Контрольная форма обследования доступности приоритетных объектов и услуг социальной инфраструктуры для инвалидов и других МГН.

Наименование объекта: Муниципальное бюджетное общеобразовательное учреждение средняя общеобразовательная школа №20 им. В.В. Куприянова Сулукского сельского поселения Верхнебуреинского муниципального района Хабаровского края

Адрес: Хабаровский край Верхнебуреинский район п. Сулук ул. 40 лет Победы, №7

Дата обследования: 14.10.2022

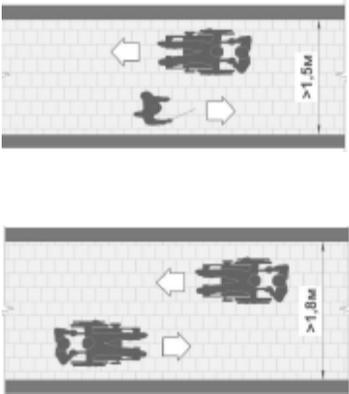
| 2.8 | <p>Наружные двери, доступные для МГН, могут иметь пороги. При этом высота каждого элемента порога не должна превышать 0,014</p> | <p><input type="checkbox"/> Нет Измерение: 0,05 м</p> |  | <p>Высота порога у наружной двери – 0,04м.</p> | <p>- Привести в соответствие</p> |

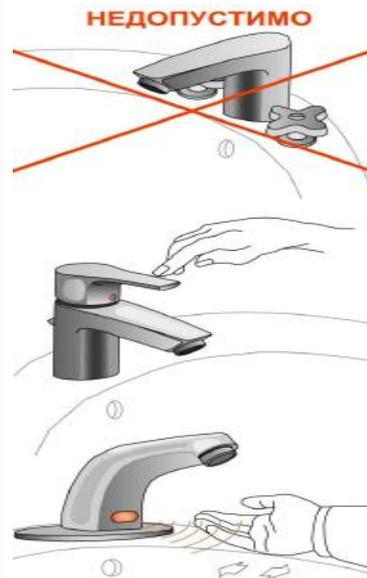
| 5.4 | В кабине должно быть свободное пространство диаметром 1,4 м для разворота кресла-коляски. | <input type="checkbox"/> Нет Измерение: 0,90м |  | Отсутствует | - Привести в соответствие |
